# 信義線東延段廣慈/奉天宮站公共藝術公開徵選 說明會問答

112.12.11

圖 204.2.3

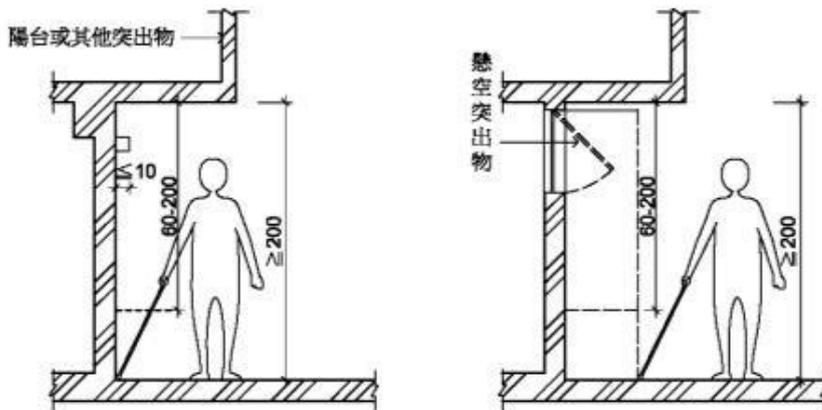
3. 請問牆面作品可自牆面可突出多少？

答：穿堂層琺瑯版面到結構牆的距離為 10 公分，自琺瑯板牆面可突出 10 公分，惟須符合「建築物無障礙設施設計規範」204.2.3 室內通路走廊突出物限制：室內通路走廊淨高度不得小於 190 公分；兩側之牆壁，於距地板面 60 公分至 190 公分範圍內，不得有 10 公分以上之懸空突出物，如為必要設置之突出物，應設置防護設施(可使用格柵、花台或任何可提醒視覺障礙者之設施)(如下圖 204.2.3)。
